Révision du PLU de la Métropole Bordelaise

Observations du Comité de quartier de Magonty (PESSAC)

Déposées au registre de l'enquête publique.

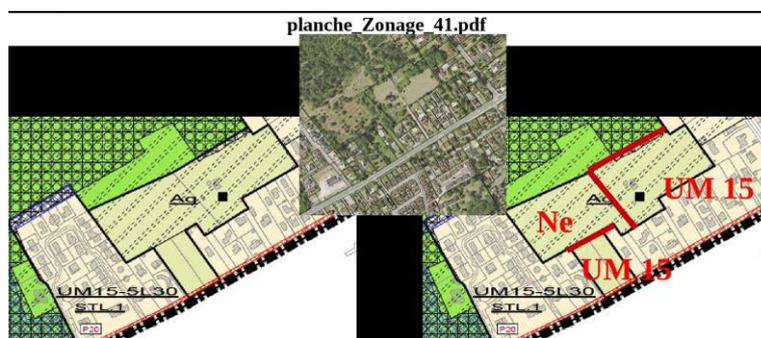
- A quoi correspondent les secteurs Nh2 (secteur princesse) ?

Si nous partageons l'objectif de permettre une respiration pour les quelques constructions existantes dans le secteur non ouvert à l'urbanisation, ces zonages Nh2 qui ouvrent un droit de construire de 250 m² et autorisent le changement de destination des constructions et leur cession en dehors des usages agricoles créent un risque réel de mitage et de pression pour une ouverture ultérieure à l'urbanisation.

Demande N°2 : Remplacer les zones Nh2 par une possibilité d'extension limitée (25%, plafonnée à 100m²) pour les habitations existantes en secteur N.

- Modification du zonage UM 38

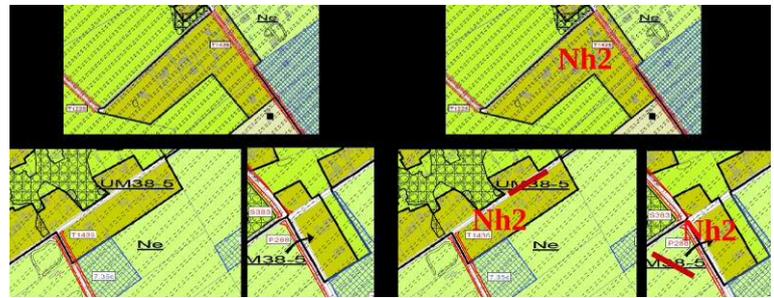
Dans ce secteur du ZOO, la ville demande une modification en Nh2 d'une partie du zonage UM 38. Le zonage Nh2 a vocation agricole ne nous semble pas correspondre à ce secteur. De plus le projet d'amener le réseau d'assainissement collectif au ZOO, apportera une forte pression d'urbanisation sur ce secteur.

Demande N° 4 : Maintenir le zonage UM 38 ou redéfinir un zonage UM très peu constructible.

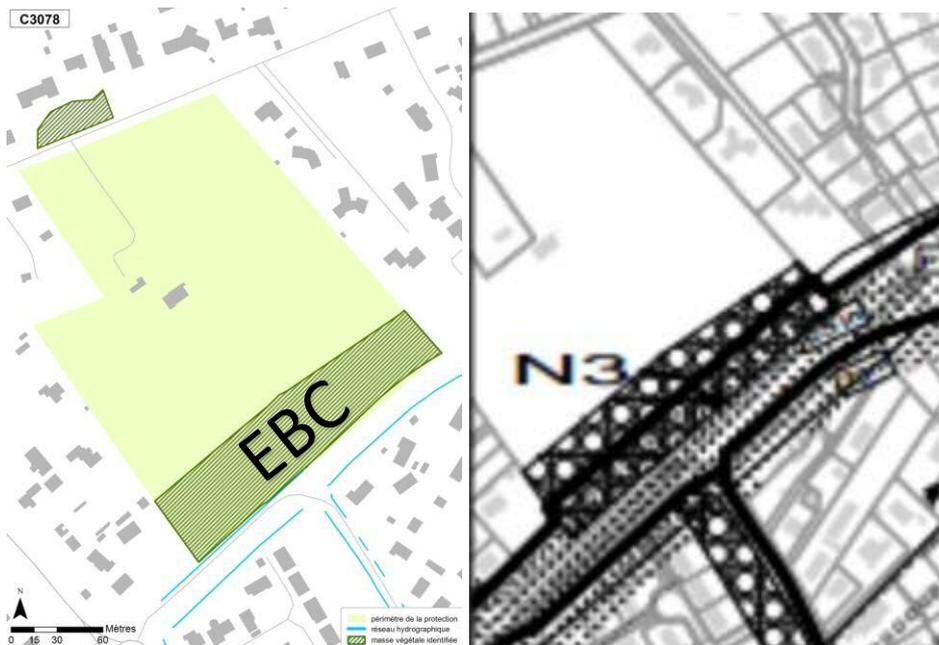
- C 3077
2 permis ont été délivrés dans ce cœur d'îlot.
Permis d'Aménager N° 03331814Z3003 du 12/09/2014 SARL B et G immobilier
Et PC N° 3331815Z1158 du 06/11/2015 SCI des Girondins
De plus il y a des variations des limites de l'EBC sur le plan de zonage par rapport aux servitudes existantes. Nous demandons le rétablissement des limites de l'EBC y compris aux abords de cette servitude. Nous demandons l'inscription en EBC des espaces verts et EBC ainsi que les cheminements piétons tels que figurant dans les permis délivrés. Les promoteurs et la ville ont donné leur accord.

Demande N° 16 : C 3077 et Plan de Zonage : inscription EBC et Cheminement doux (cf. planche 2 en annexe).

Planche N°1 C 3075*PC EBC et servitude de cheminement doux à inscrire
 PC 33318 14 Z 1240 du 26 mars 2015 . SCCV Le hameau de magonty,99 rue de la poudrière

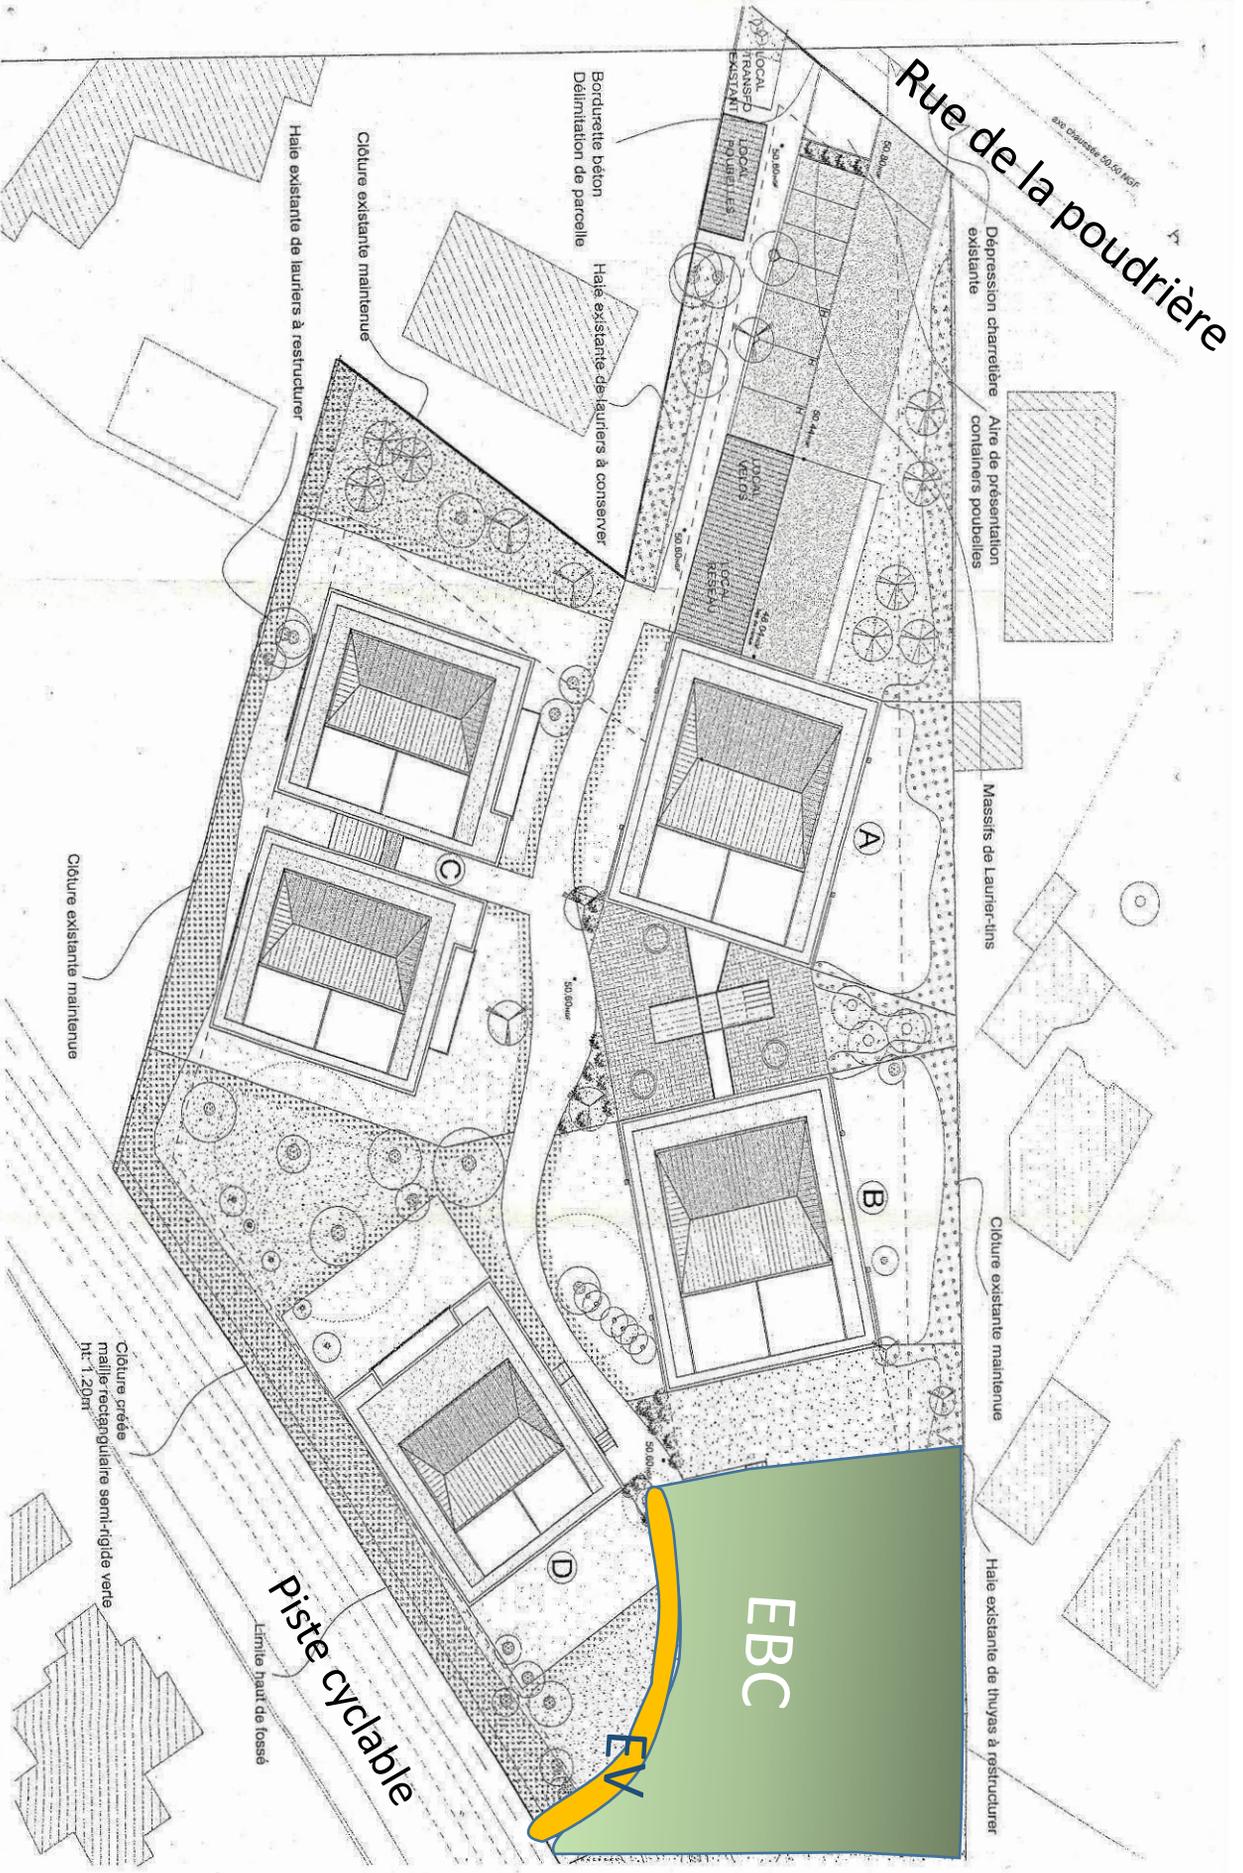
- C 3075
Les espaces verts et le cheminement vers la piste cyclable du PC 3331814Z1240 du 26/03/2015 à la SCCV le hameau de Magonty au 99 rue de la poudrière doivent être repris en servitudes au PLU, conformément à l'accord du promoteur et de la mairie

Demande N°15 : C 3075 inscriptions de l'EBC et servitude voirie sur la planche de zonage (cf. détail planche 1 en annexe).

Planche 2 : EBC cœur d'îlot fauvelles/Magonty et continuité paysagère C 3077

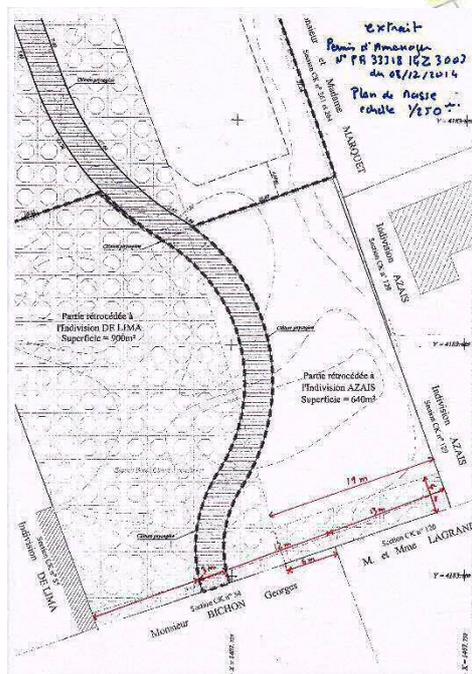
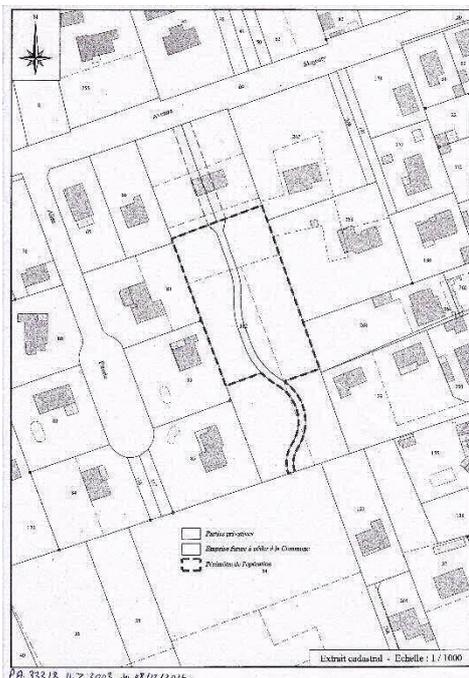
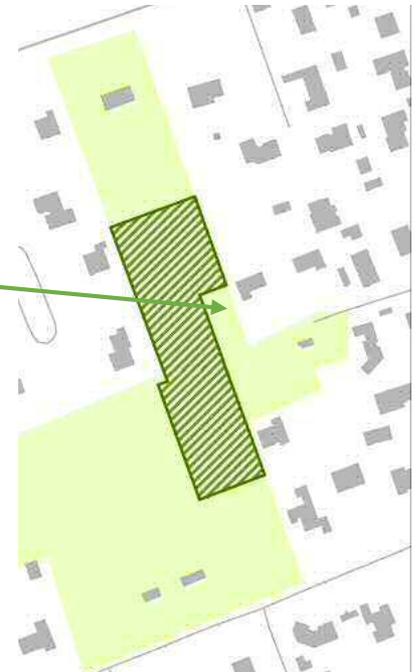
1. Indépendamment de la continuité C3077, le CQM ne comprend pas les modifications du tracé de l'EBC :
 - a. Contour sans le remplissage EBC parcelle 129 (qui est en fait un chemin d'accès pour partie et un espace vert pour une autre partie)

- b. Nouvel EBC sur bâtiment existant parcelle 155
2. La continuité C 3077, introduit un nouveau tracé des masses végétales sur ce secteur qui ne correspond pas aux limites EBC, et présente des différences avec le boisement réel. A cet égard, comment expliquer et interpréter le nouvel EBC sur la planche du PLU (parcelle 112 d) dans la continuité C 3077, alors qu'il ne figure pas sur le plan C 3077 comme boisement repéré

3. Par ailleurs cette continuité a fait l'objet de 2 Permis d'aménagement et de construire :
 - a. Permis d'aménagement N° 3331814Z3003 sur la parcelle 112, au 57 av de magonty, intégrant un cheminement piéton traversant et le maintien des EBC du PLU actuel :

- b. PC N° 3331815Z1158 sur la parcelle 34 au 33 rue des fauvelles :

4. Le respect des objectifs étant assuré sur cette partie de la continuité C 3077, et pour éviter toute ambiguïté et problème d'interprétation, nous demandons que la planche 41 du PLU, intègre :

- L'inscription de la servitude de voirie telle qu'elle figure sur les 2 plans validés
- Le tracé des EBC figurant dans les permis délivrés et rectifiés sur les propriétés voisines en tenant compte des zones boisées .
